改善箇所説明図

基準不適合発生箇所

サンバイザサポート

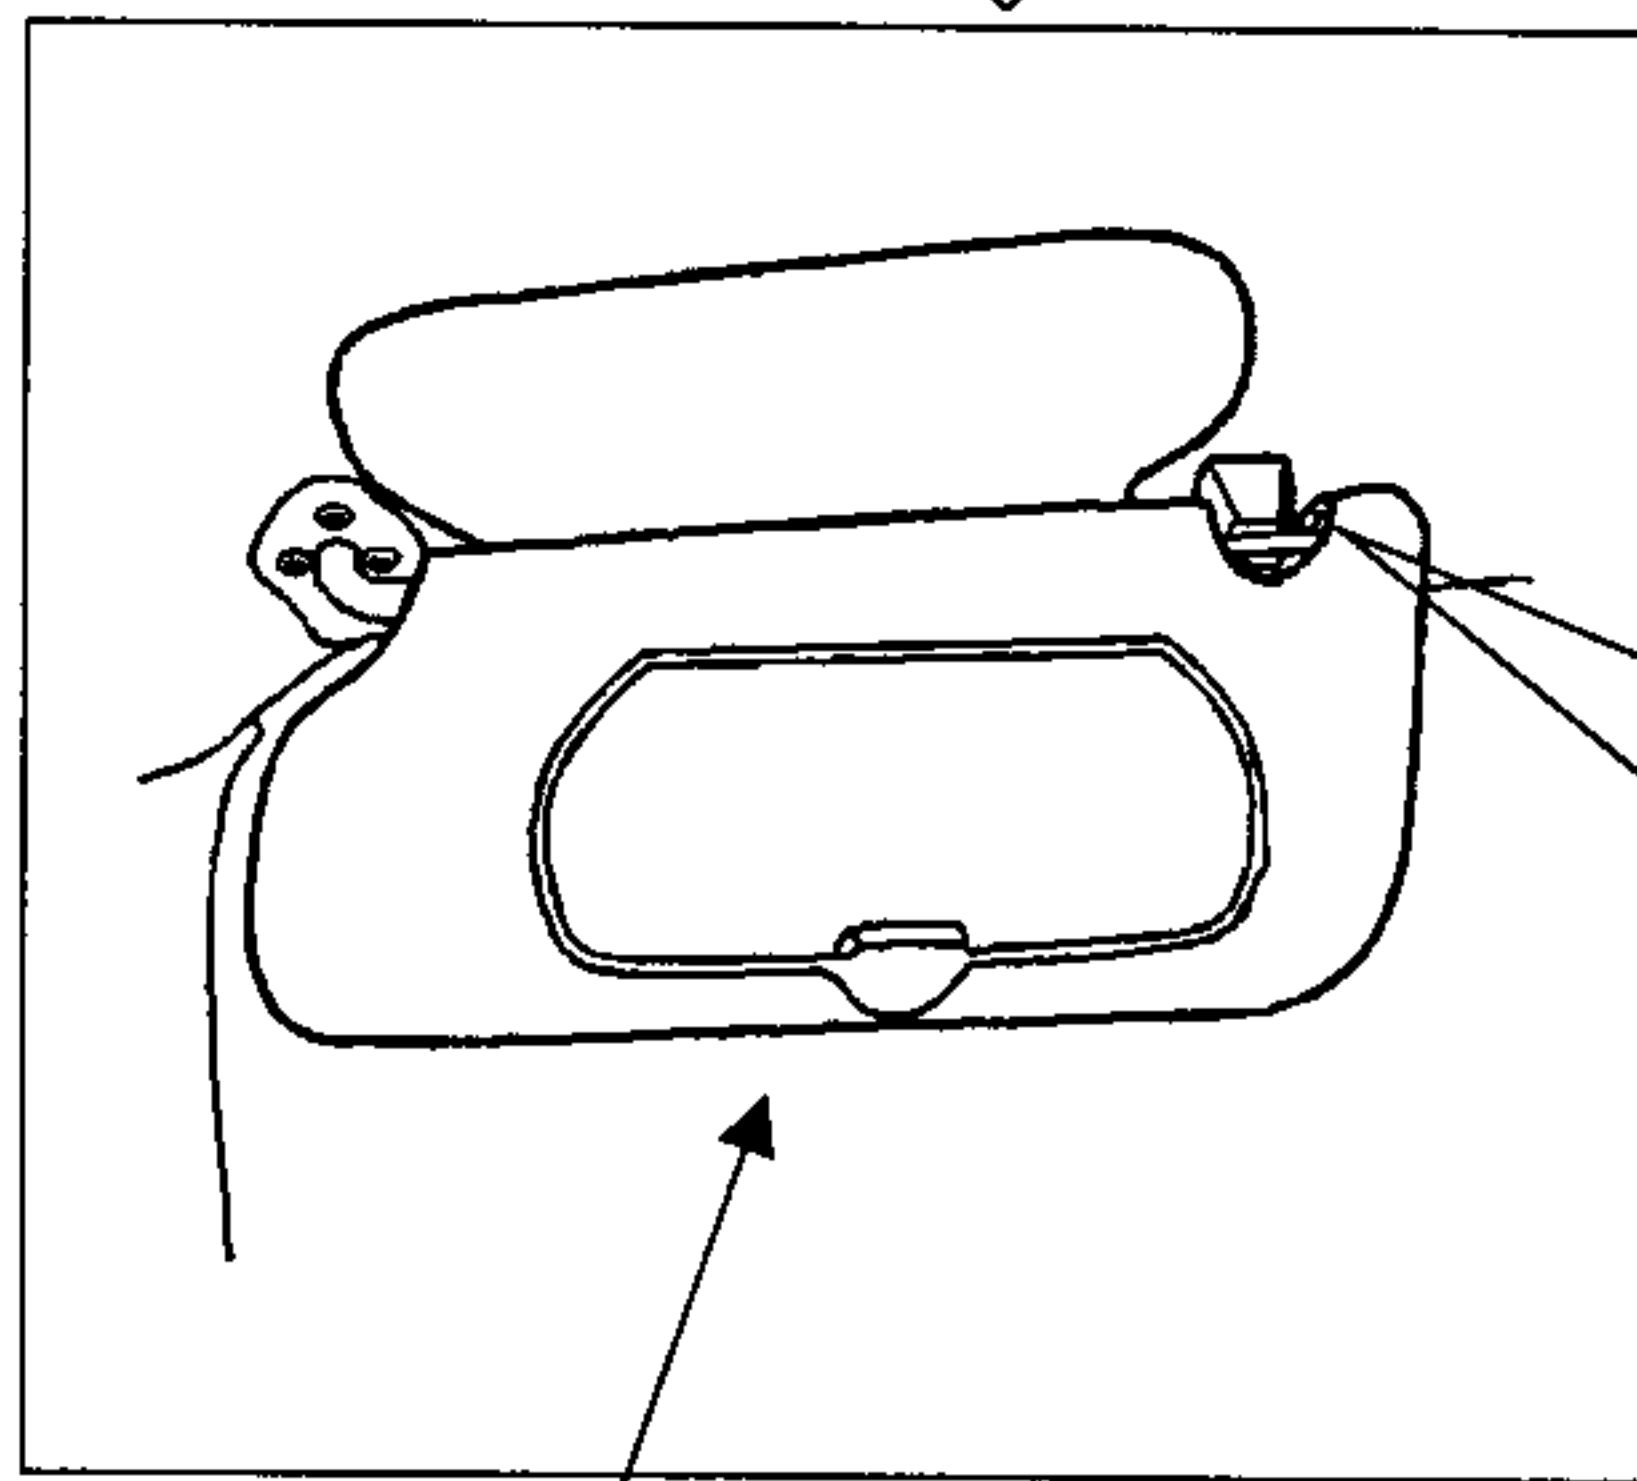
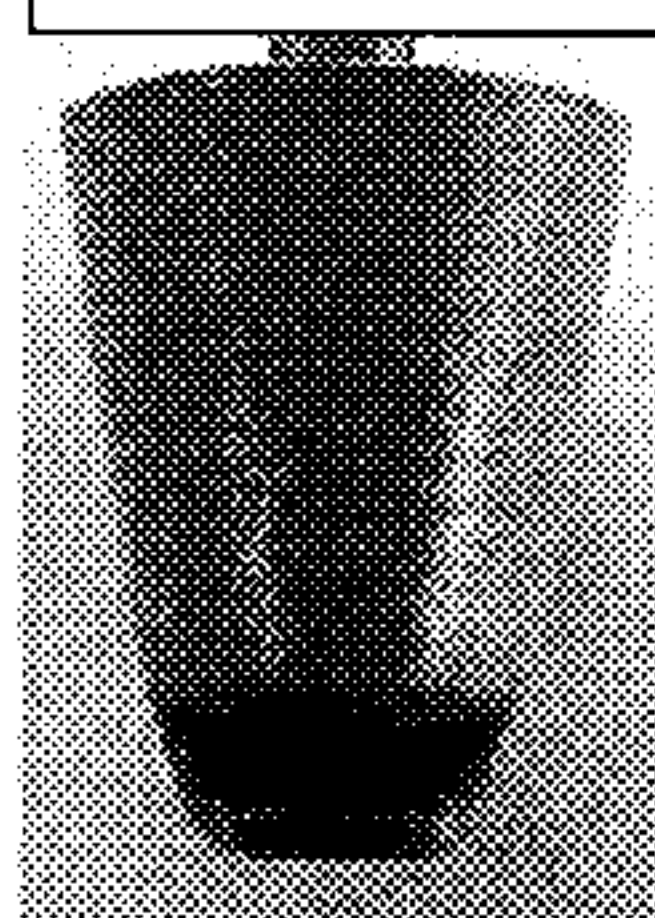
運転者席及び助手席のサンバイザにおいて、サンバイザサポート（サンバイザを車体に取り付ける部品）の形状が不適切なため、衝突時等に乗員の頭部等に傷害を与えるおそれがある。

全車両、サンバイザサポートを対策品と交換する。
